手賀沼地区　現地調査委員会

4.3 議事録

令和元年度　関東農政局管内国営事業総合技術支援業務
手賀沼地区　現地調査委員会　助言対応方針

新設手賀排水機場説明資料

地質調査平面図

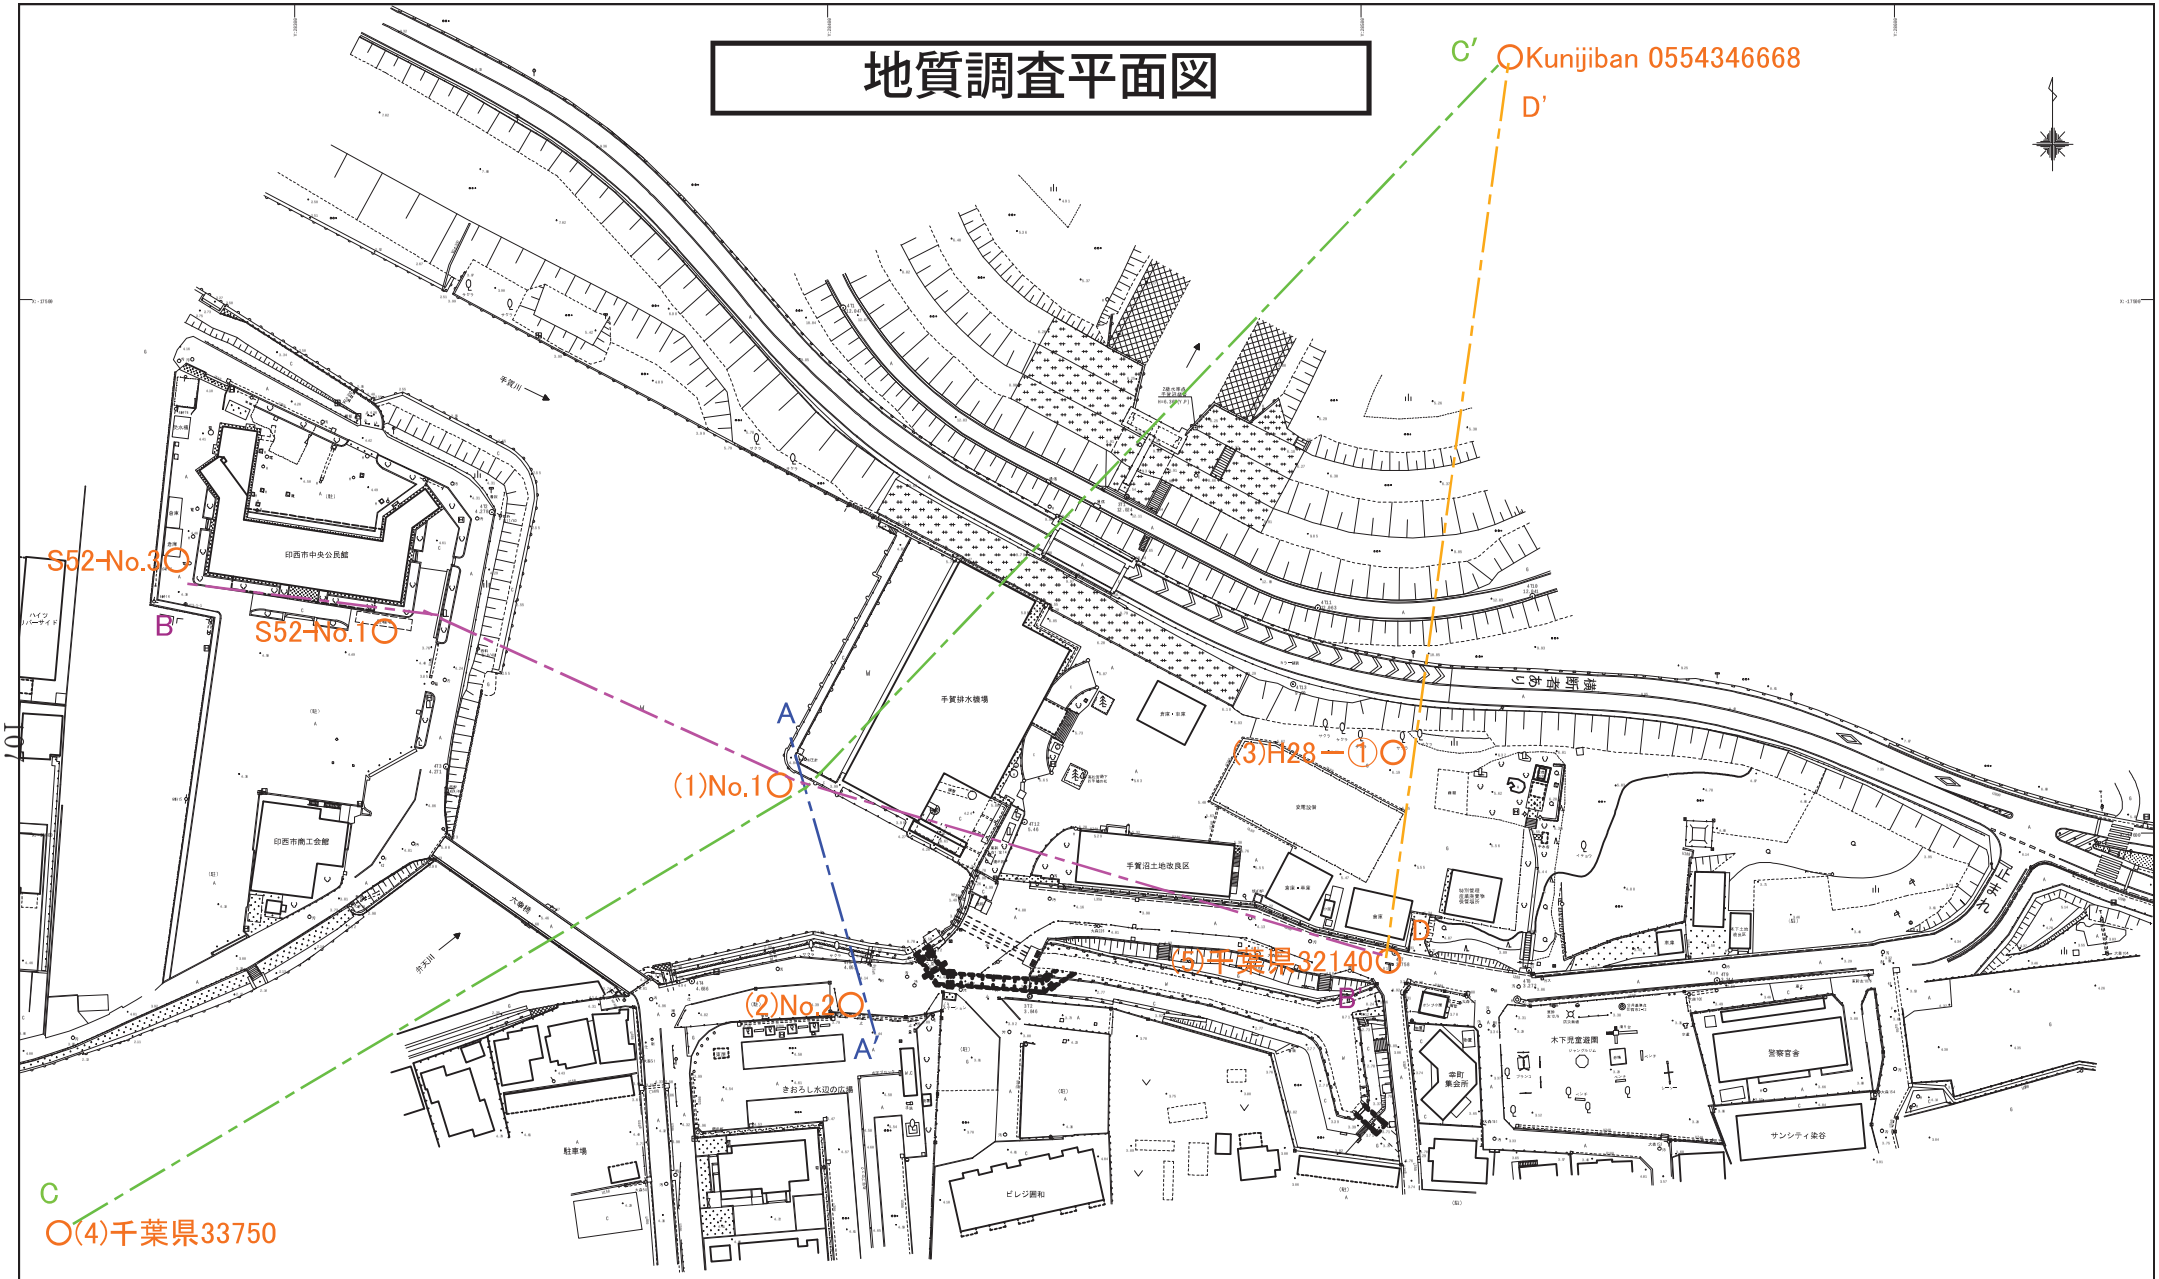
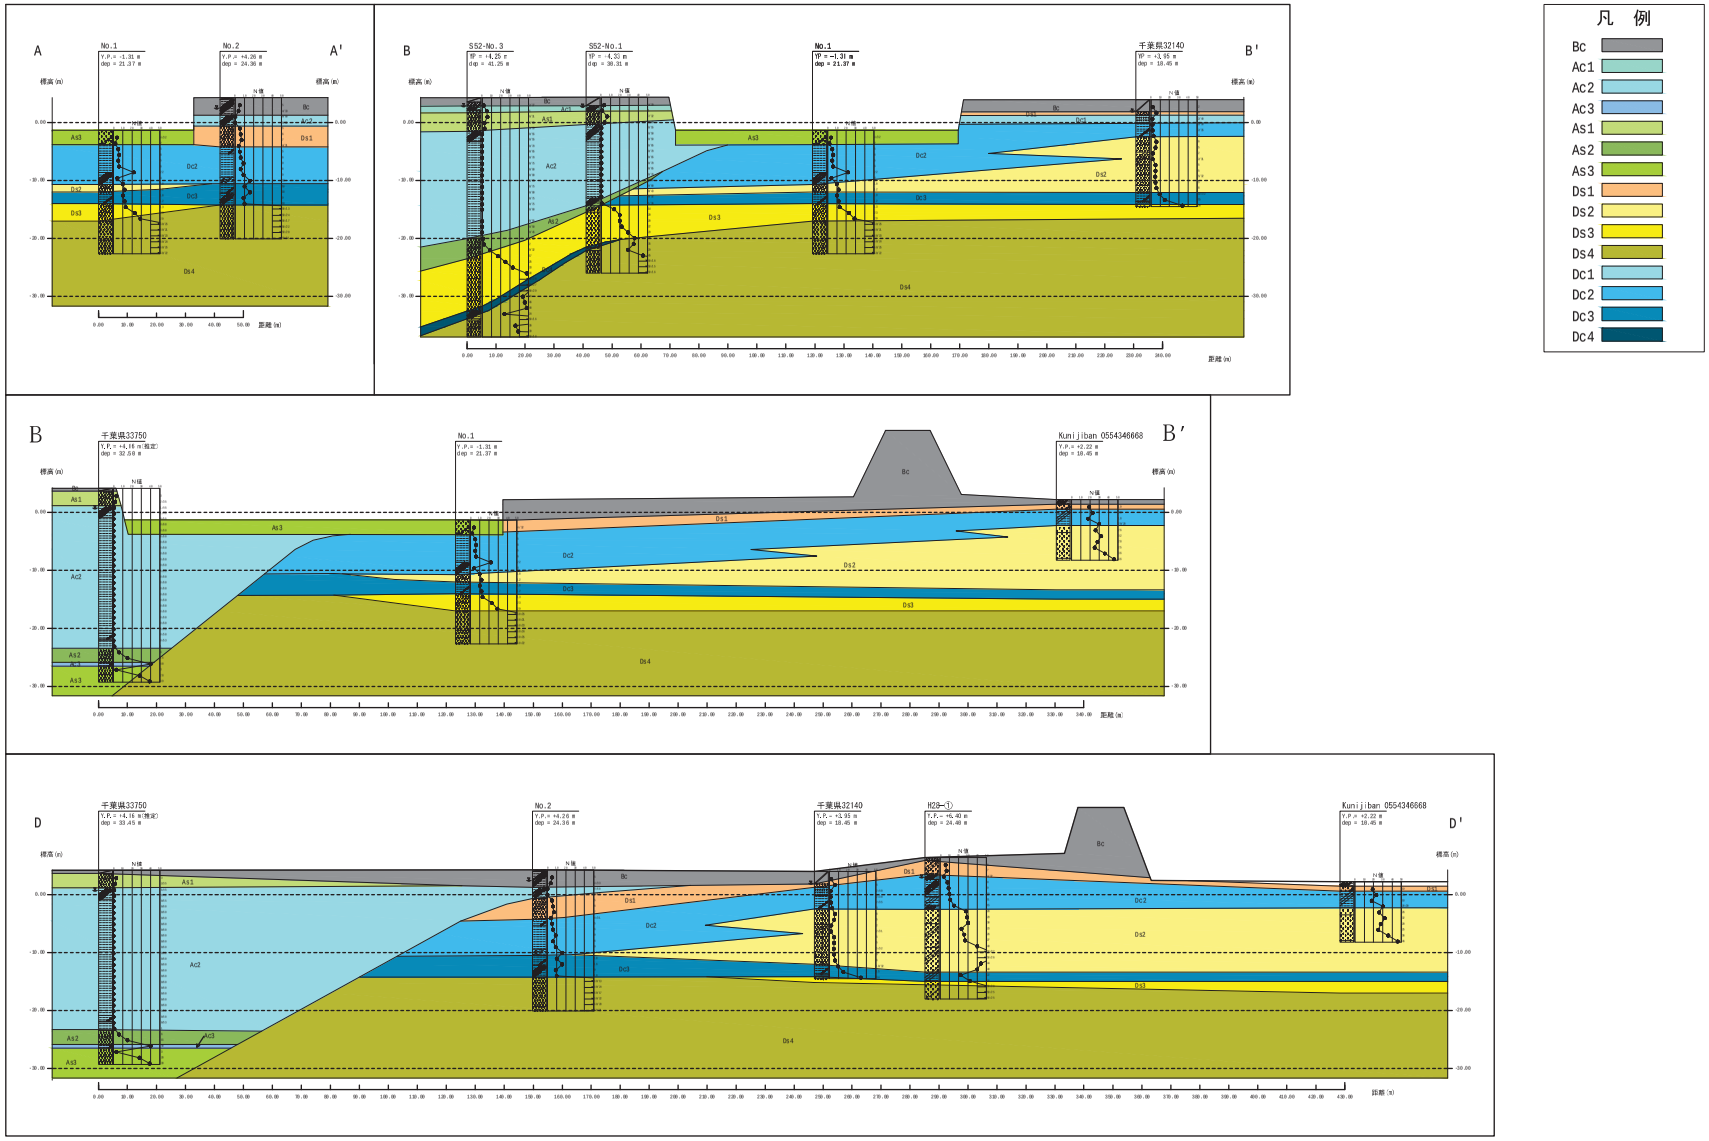
青山委員長　　地質調査平面図と地質推定断面図の関係が不明確な点があります。ボーリングの位置関係も含めて正しく示すようにしてください。

佐藤委員　　地質断面図において、濃いブルーでN値が5～10くらいの若干N値が高めの「Dc2層」と、公民館側に分布しているN値0の自沈するような「Ac2層」が分布しており、No2付近から厚くなるような地層分布になっています。追加ボーリングの検討をされるならここが旧河道となっているので、ここにももう一か所くらい追加で実施すると全体的に地質を把握できるのではと思います。

割田係長　　対応いたします。

尾美計画課長　　予算が確保できた段階で必ずボーリング調査を実施したいと思います。

青山所長　　排水機場のレイアウトの検討状況を見ながら、一番必要な場所にボーリングを実施したいと思います。

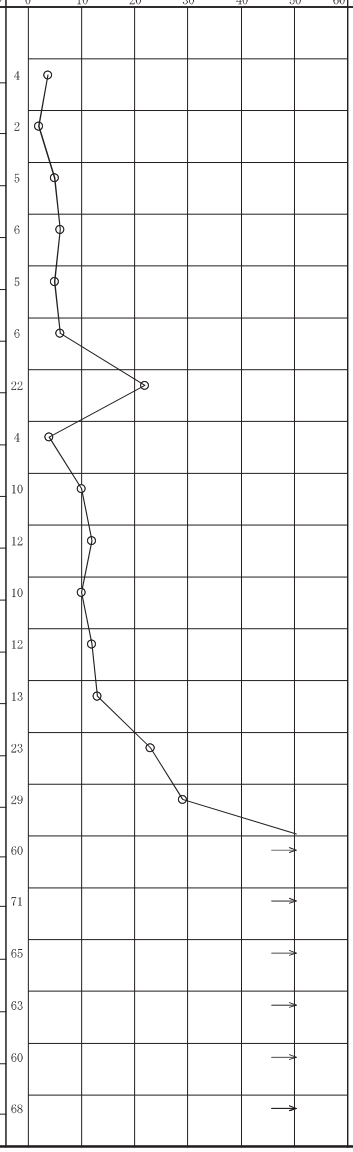
佐藤委員　　No1の一番上の「貝殻混じり砂層」がN値4ぐらいですけど、底版がこれよりも低いとなると、シルトが分布するので液状化のリスクが下がる可能性はあります。

尾美計画課長　　現在の計画ではご指摘の砂層の部分は取る予定ですが、ボーリングの数も足りなく、液状化の検討もまだなので今後の申し送り事項とさせていただきます。
